# Vastineet

Perherinteen asemakaavan muutos, valmisteluaineiston lausunnot ja mielipiteet

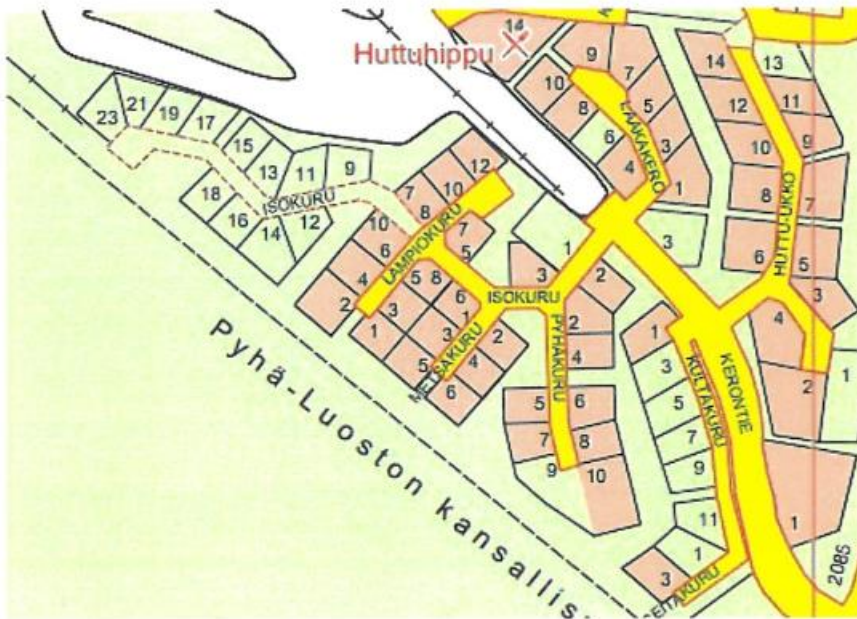
Hissien alapuolella nyt oleva metsikkö on erittäin tärkeä maisemallisesti, mutta myös ennen kaikkea lumensulamisvesien ja muiden hulevesien imeyttämisen ja hidastamisen kannalta. Rinteiden lumettaminen lymitykeillä lisää edelleen sulamisvesien määrää.

Luonnoksessa mainittu rinnealueen poikki kulkeva tie ja mahdolliset pysäköintialueet vaikuttavat merkittävästi hulevesien käyttäytymiseen.

Lampiokuru 8:n osalta keskeistä on, että valuvat hulevedet ohjataan suoraan Isokuru-tien vieressä kulkevaan ojaan, eikä kierrätetä tontin kautta kuten nyt on tehty.

Mikäli poikittaisen tien rakentamista rinteen alaosaan ei voida välttää, niin olisi kuitenkin tärkeää siirtää pysäköintialueet tien ylärinteen puolelle, jolloin metsikköä joudutaan kaatamaan mahdollisimman vähän.

Mielestäni nykyinen karttakuva kaavaluonnoksessa ei kuvaa oikein alueen kapeutta. Korkeuserojen takia takia tie ja pysäköintialueet täytyy pengertää alarinteen puolelta 3-4 metrin korkeudelle. Pengerrys vie huomattavasti tilaa ja muuttaa oleellisesti maisemaa. Asia näkyy jo nyt hyvin konkreettisesti alimman Polar-paritalon kohdalla.

Kaavamääräyksiin täydennetään määräystä hulevesien käsittelymitoituksen ja niiden rakenteiden vaatimusten esittämisestä rakennusluvan yhteydessä laadittavan hulevesien hallintasuunnitelman perusteella. Asemakaavakartalle esitetään ohjeelliset hulevesien käsittely-/viivytysalueet. Kaavaselostukseen täydennetään kuvausta hulevesien käsittelyperiaatteista. Korttelin 376 tonttia 1 kavennetaan alarinteen suunnasta, jotta alueelle jää enemmän viheraluetta. Paikoitus osoitetaan ajoyhteyden pohjoispuolelle ja lisäksi rakennusoikeutta pienennetään, jotta voidaan varmistaa hulevesien käsittelymahdollisuudet tontilla.
